Høring om etablering av
finstoffdeponi Ulveryggen

Til: Miljødirektoratet
Att. Espen Lundberg Simonstad
Deres ref. 2025/9005
Frist for uttalelse: 1. september 2026

Høringsuttalelse – Høring om etablering av finstoffdeponi – Nussir ASA

NVEs vindressurskart nedenfor, kartlag «Gjennomsnittlig vindstyrke 50m over bakken». Skjermbilde 01.09.2026 fra NVE Vindressurser (uten dato)

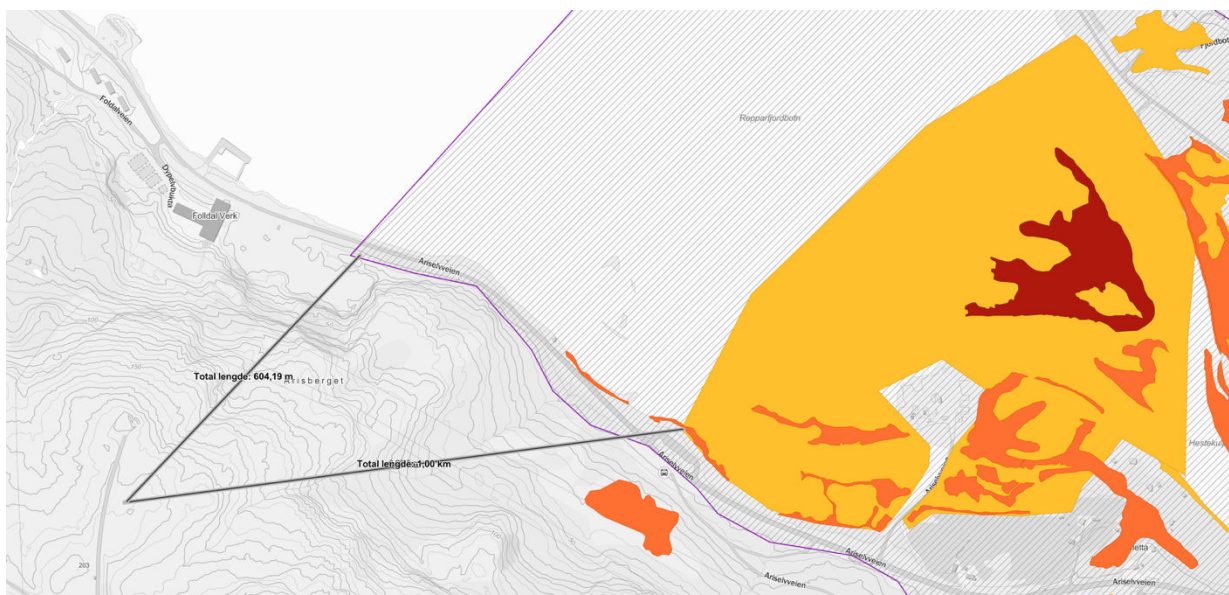
Vi klarer ikke å se at det er planlagt tildekking av massene eller vanning for å forhindre spredning til luft og nærliggende områder. Repparfjorden er vindutsatt (se bl.a. skjembilde fra NVEs vindressurskart nedenfor, kartlag «Gjennomsnittlig vindstyrke 50m over bakken» (vindstyrke på bakken er naturligvis mindre, unntatt eventuell fallvind fra fjellet), og bratte og nakne fjellpartier vil kunne fremskynde spredningen, samt fallvindene fra fjellet. Nærmeste målestasjon på Rv94 Skjåholmen viste kraftigste vindkast siste år til å være 27,2 m/s den 27. desember, og kraftigste middelvind til å være 19,5 m/s den 21. april. Repparfjorden vil også kunne kanalisere vinden, og det åpne kystlandskapet bidra til stor spredning. Vindskjerming, rask permanent tildekking eller overbygg anses som nødvendig for at det forurensede finstøvet skal forbli i deponiområdet. Materialet består av svært fine partikler, og det er ikke beskrevet hvordan dette skal transporteres og tippes. Skal lastebiler tildekkes under frakt/deponering eller skal spredning av forurenset finstøv til nærliggende områder forekomme fritt? Eventuelt, hvilke områder vil påvirkes? Dersom lastebiler ikke skal tildekkes, må spredning for forurenset finstøv medregnes å skje under hele transporten, og at forurenset finstøv som lander langs vei tumles opp igjen ved vind, ny transport og annen trafikk. Hvilke støvdempende tiltak utføres i tørre perioder? Dersom dette er med vann, hvordan håndteres da avrenningen og påvirkning på overflatevann?

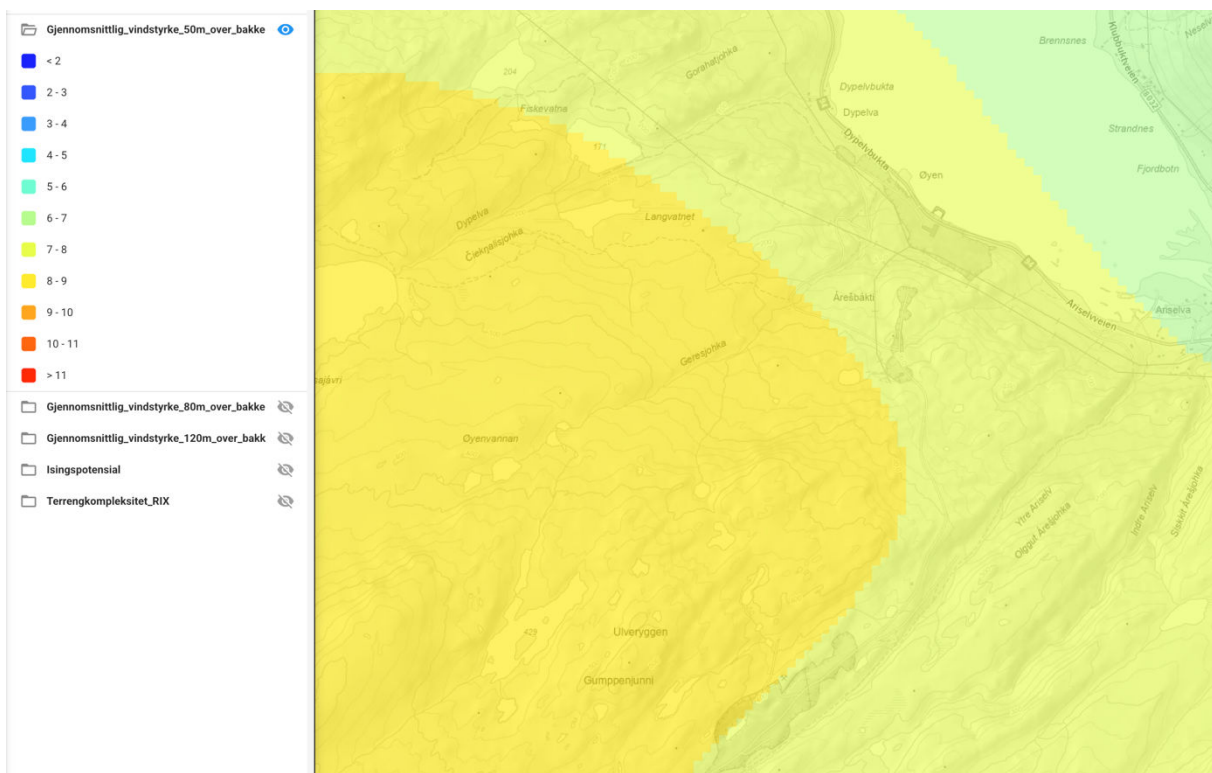
Det er 600 meter i luftlinje til elvedelta Repparfjordelvas utløp i Repparfjorden, og 1000 meter til brakkvannsdelta. Skjermbilde fra Miljødirektoratets Naturbase, 1. september 2026.

Vannforekomster innen nær rekkevidde for spredning via luft fra Ulveryggen. Kilde Miljødirektoratet.no / Naturbase kart. Vannstatus for Repparfjordbotn bekkefelt til sjø – vest er moderat, og ytterligere forurensning vil kunne påvirke Repparfjorden negativt, spesielt når man vurderer samla belastning med sjødeponi som ikke er i tråd men vannforskriften.

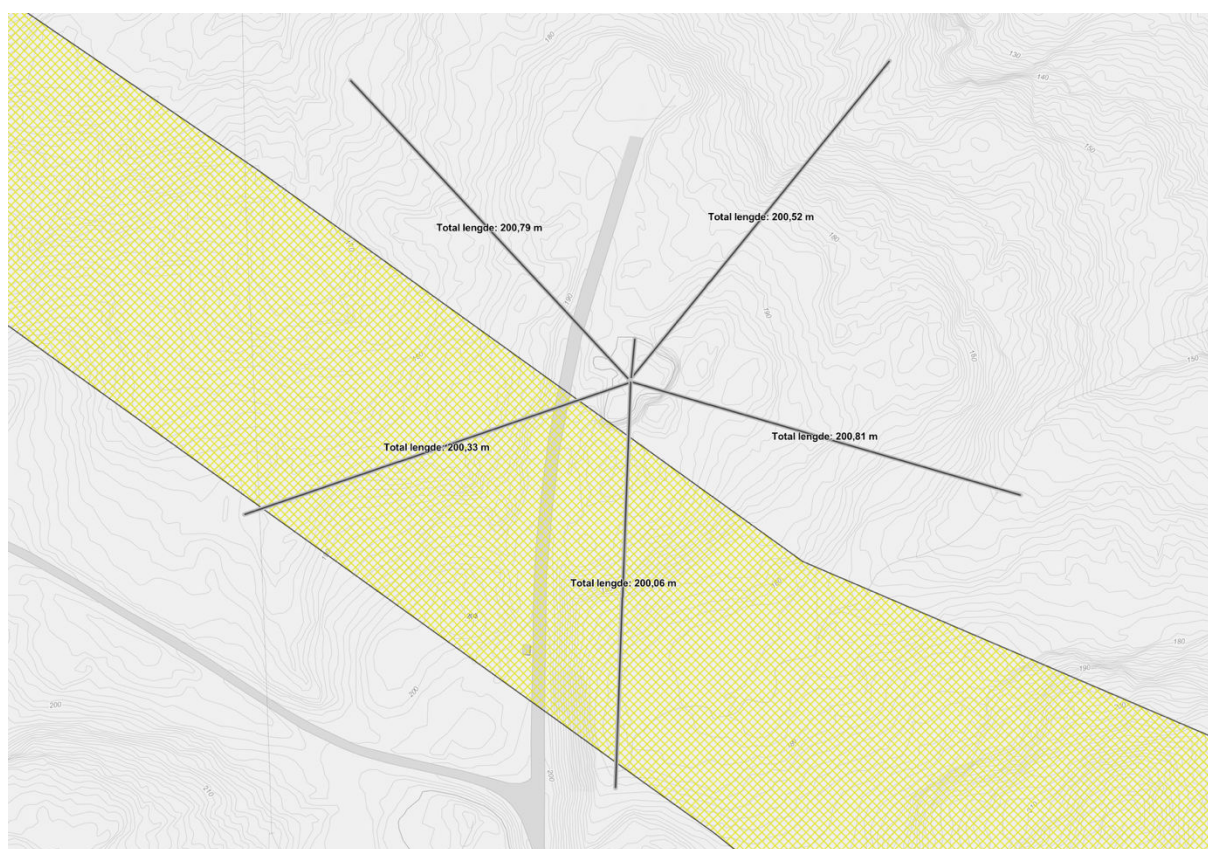
Miljødirektoratet må vurdere tiltaket sammen med resten av Nussir ASAs planer for gruvedrift, gråbergdeponier og veier, samt kraftlinjeutbyggingen til Statnett, for å forstå **samla belastning på natur og reindrift** i området, kumulative virkninger og hvilke avbøtende tiltak som kan gjøres for å forhindre brudd på SP artikkel 27 for reindriftssamene i området. Reindrifta blir sterkt berørt av tiltakene, og Sametinget mener gruvetillatelsen som er gitt er i strid med norsk og internasjonal lov (Sametinget, 2026) Det må også undersøkes om tiltaket berører helligfjell og ofringsplasser – *Sieidi*. Kommunal- og moderniseringsdepartementet (nå KDD) la til grunn for sitt vedtak om tillat gruvedrift at tiltakshaver i samråd med reindriftsnæringen kom frem til avbøtende tiltak som skulle legge grunnlaget for videreføring av reindriften i området før tiltaket kunne iverksettes. Dette er ikke på plass, selv om påsynstunnellen/adgangstunnellen er igangsatt, og strider mot utgangspunktet for tillatelsen.

Deponi med firmaets antatte luftspredning sett i sammenheng med reindriftas områder. Kilde: Naturbase, (vår opptegning av Nussir ASAs antatte spredning 200m). «Områdene rundt Gumpenjunni [Ulveryggen] til og med Åsavaggi og langs med dalen og fjorden har svært høy verdi for reindriften, og en utbygging vil ha det som må karakteriseres som svært store negative konsekvenser (Norut, 2011, s. 7)»

Deponiområde med firmaets antatte luftspredning 200m ift. reindriftas flyttlei. Deponiområdet vises som uthulingen i terrenget i sentrum av spredningen. Kilde: Naturbase, (vår optegning av Nussir ASAs antatte spredning 200m).

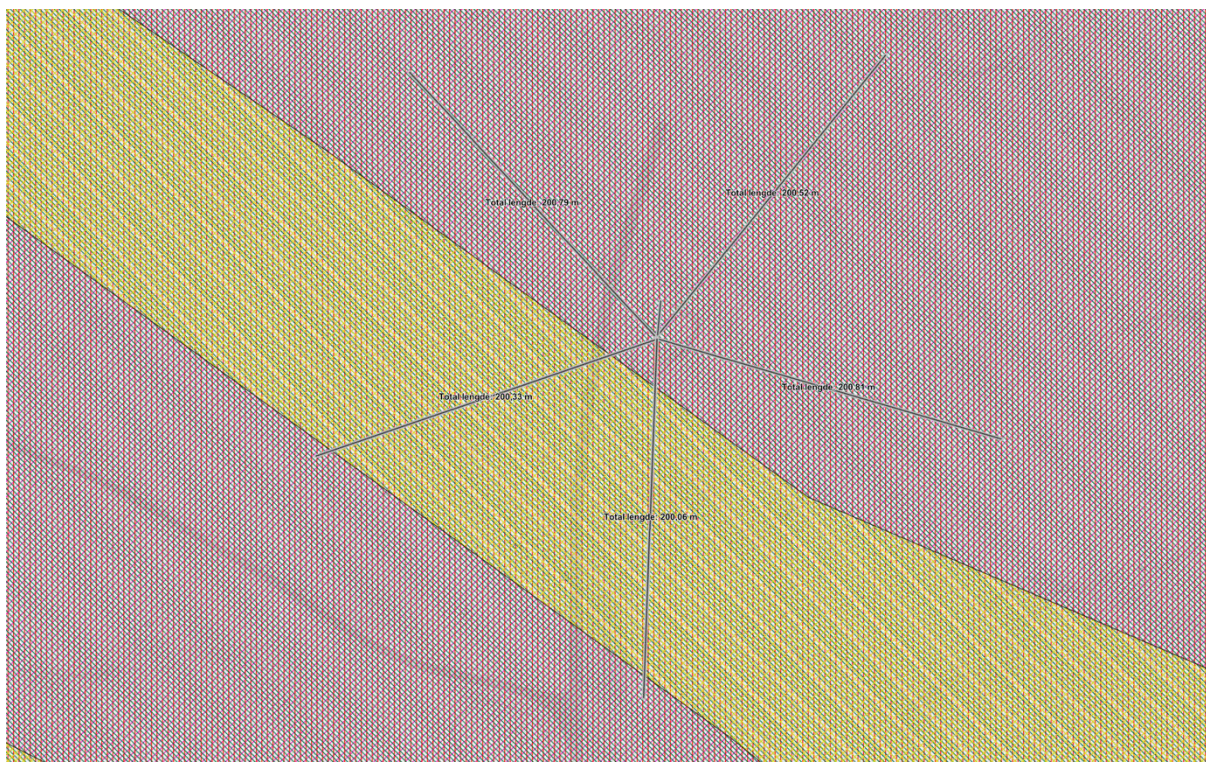
Deponiområde med firmaets antatte luftspredning 200m. Den ligger i reindriftas vårbeite, sommerbeite og høstbeite. Det ligger også i reindriftas parringsland og kalvingsland, samt inntil flyttlei. Kilde: Naturbase, (vår opptegning av Nussir ASAs antatte spredning 200m).
